Ik heb mijn commentaar voornamelijk gericht op zaken die voor de burger van Zwaag en Hoorn van belang zijn, zodat de realisatie juist niet in de toekomst moet worden aangepast op kosten van de bevolking.

De aangedragen verbeteringen en commentaar in de zienswijzen en het aangepast ontwerp zijn nog steeds incompleet, en leiden niet tot een goed en deugdelijk ontwerp!

De (verbeterde) linker plattegrond heeft het alleen over langzaam verkeer, maar:

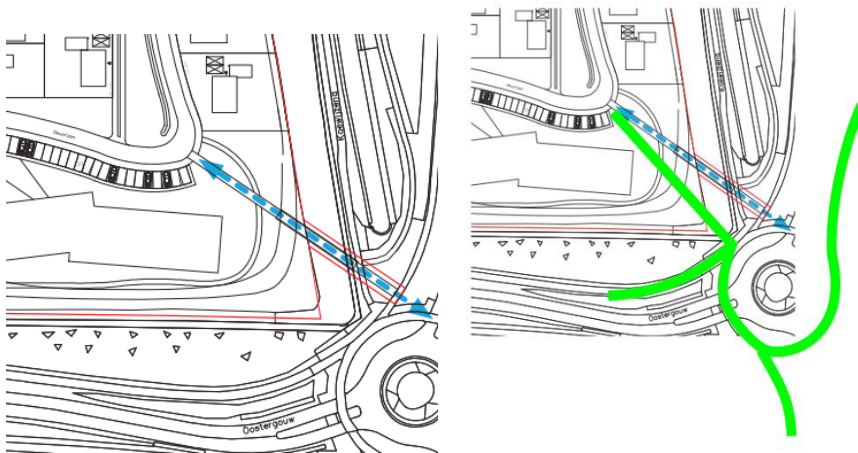
- Dit de enigste fietsbrug is en laat fietsers erg omfietsen voor o.a. het gewenste OV gedrag!
- Laat zien dat er nog steeds niet goed is gekeken naar wat men voorstelt om te realiseren: Het fietspad kruist nu het dijkje voor de aansluiting op het bestaande fietspad en zorgt voor een verfrommelt beeld en nodigt fietsers uit om juist tegen de klok, oftewel tegen het verkeer in, de rotonde te nemen!

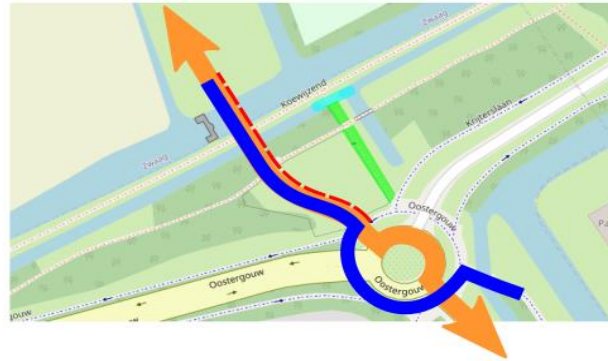
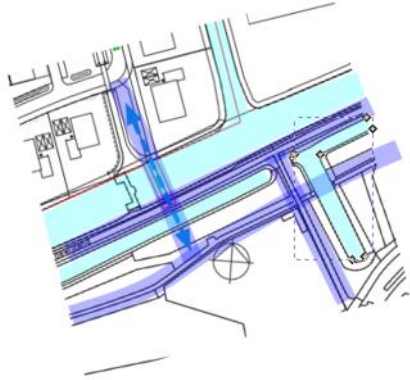
De tweede brug in het ontwerp is dus een voetgangersbrug welke alleen dient voor recreatief wandelen. Zie de nieuwe brug en voetpad met pijl aangegeven door de project ontwikkelaar en mijn paars arcering van ook de bestaande voetpaden op linker figuur!

Door de Oostergouw niet te laten zien op dit ontwerp van de project ontwikkelaar, ontbreekt het overzicht op mogelijke aansluitingen!

Rechts is een alternatief wat beter inpast en een gewenste rijrichting oplevert:

Om de Rozenbuurt goed te laten aansluiten op het OV goed bereikbaar met de fiets (blauw), moet dit een fietsbrug worden. Zie mijn rechter update!

Als het ooit nieuw aangelegde voetpad van de rotonde naar het dijkje wordt verlegd (rood) en uitgebreid met een fietspad, ontstaat er optimale verkeersvriendelijke (fiets) route naar het OV/treinen, Blokker, Zwembad Zwaag, de Kersenboogerd etc.
